注：修改前后，不影响软件逻辑，教程和代码通用

V1.0

V1.1

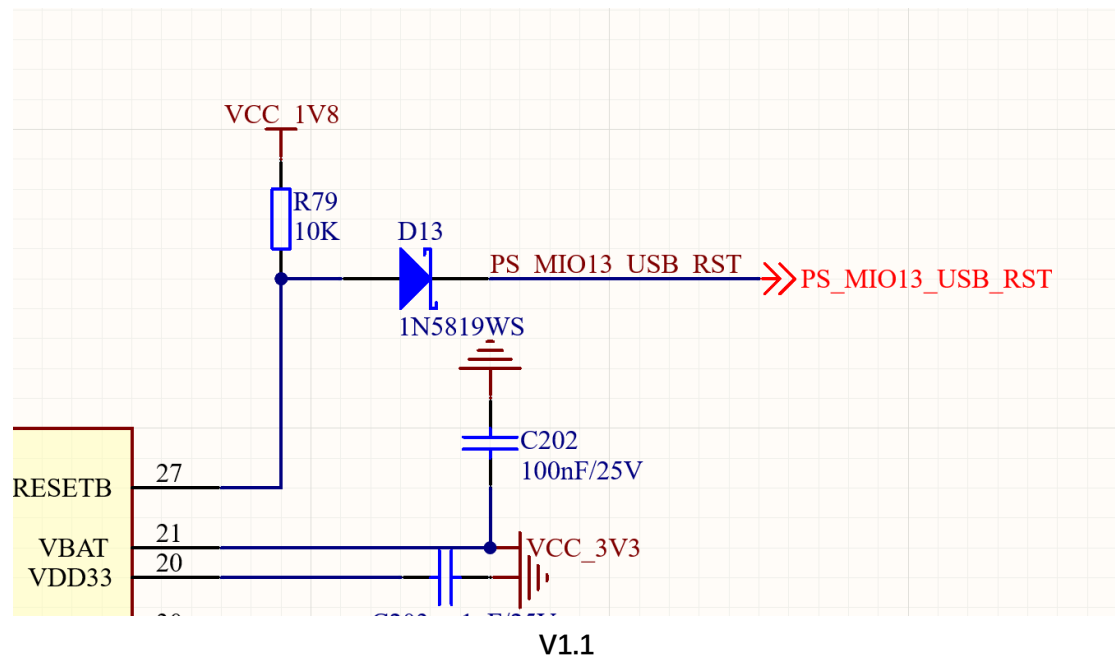
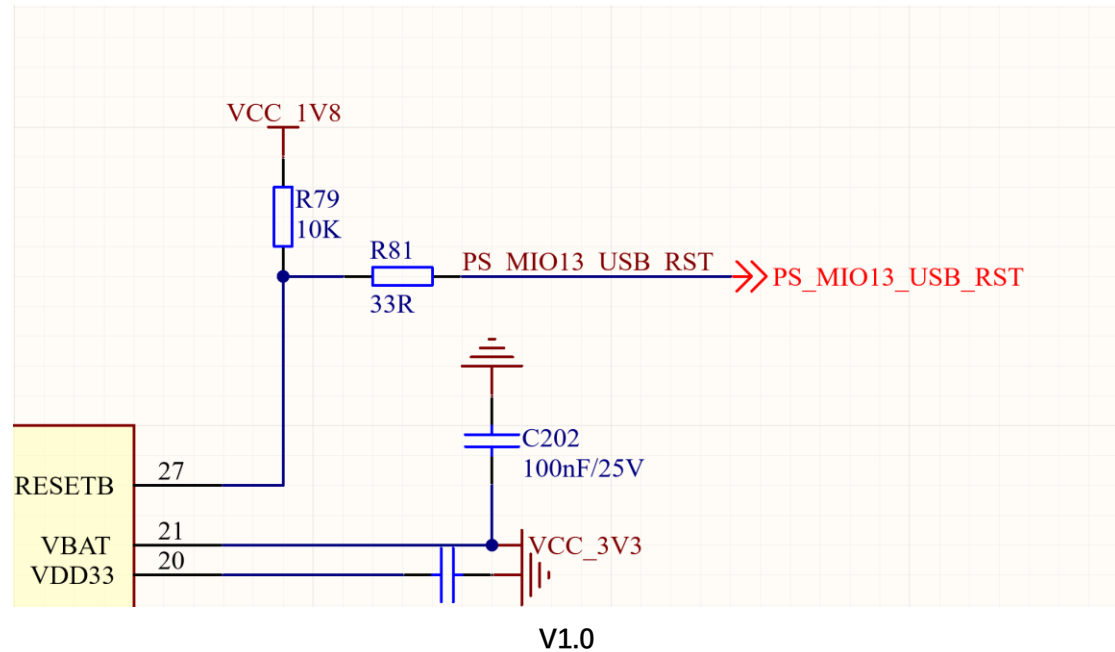
1. USB_RST 引脚增加电平隔离二极管，由 R81 改成 D13

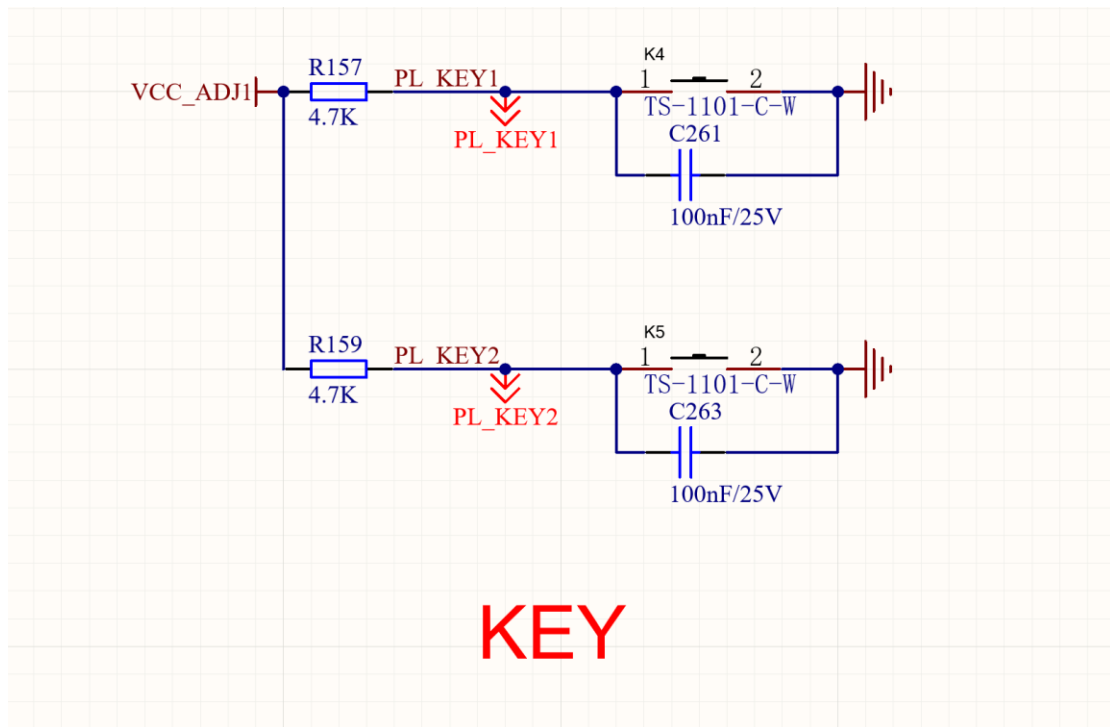
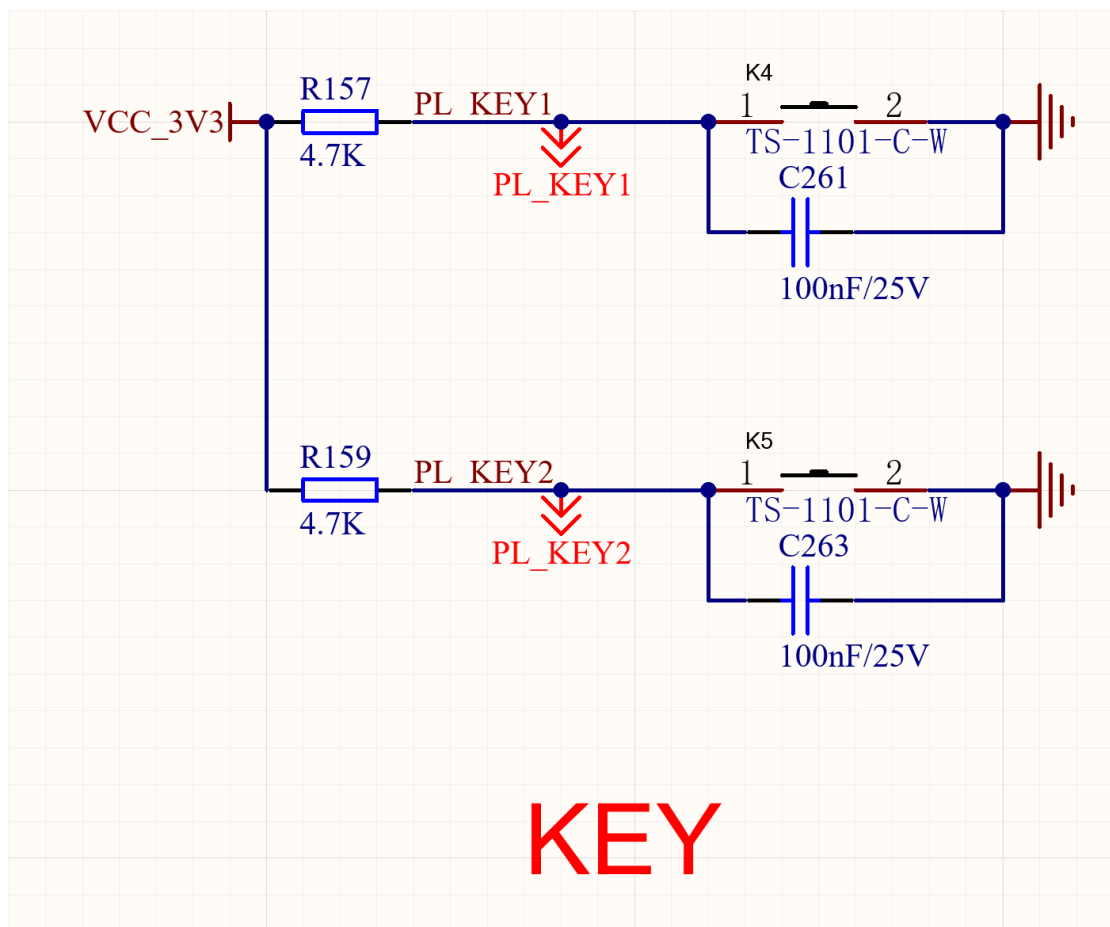
2. 更正 PL KEY 上拉电平
